República de Chile
Gobierno Regional de Atacama
Unidad de Auditoría Interna

INFORME DETALLADO DE RESULTADOS

Informe de Auditoría N°	06
Fecha	10 de Octubre de 2017
Materia	Auditoria al proceso de desarrollo integral de proyecto financiado con el Fondo Nacional de Desarrollo Regional (FNDR) "Construcción Estadio Municipal de Huasco".

Instalación de tubería diámetro 25 mm de una materialidad distinta a lo especificado en el presupuesto de obra, partida 5.9 Sistema de Detección de Incendio.

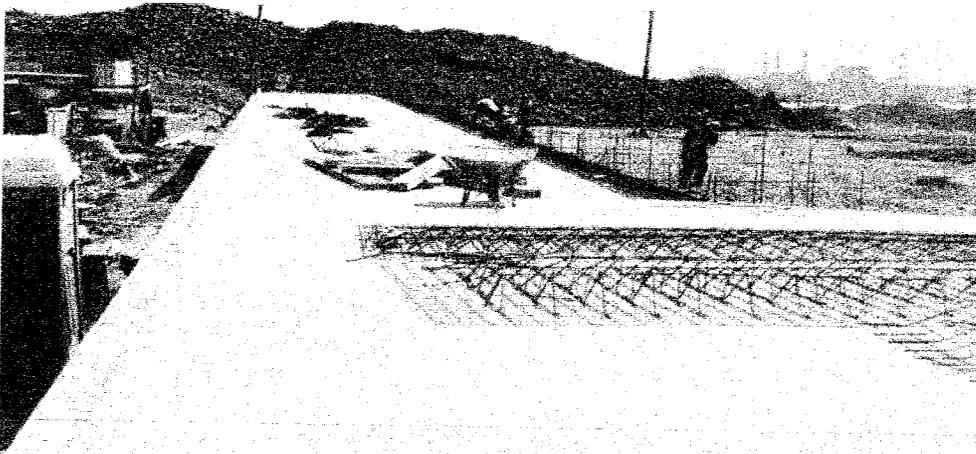
En visita a terreno efectuada el día 04 de octubre de 2017, se observó la instalación de tubería diámetro 25 mm de una materialidad distinta a lo especificado en el presupuesto de obra que señala en su partida N° 5.9.2 tuberías diámetro 25 mm de cobre, como se aprecia en fotografía adjunta. Hallazgo de Criticidad Alta.

El Jefe de División de Análisis y Control de Gestión, debe solicitar a la Unidad Técnica, que justifique el cambio de materialidad y diferencia en el costo alternativo. Plazo: 19.10.2016
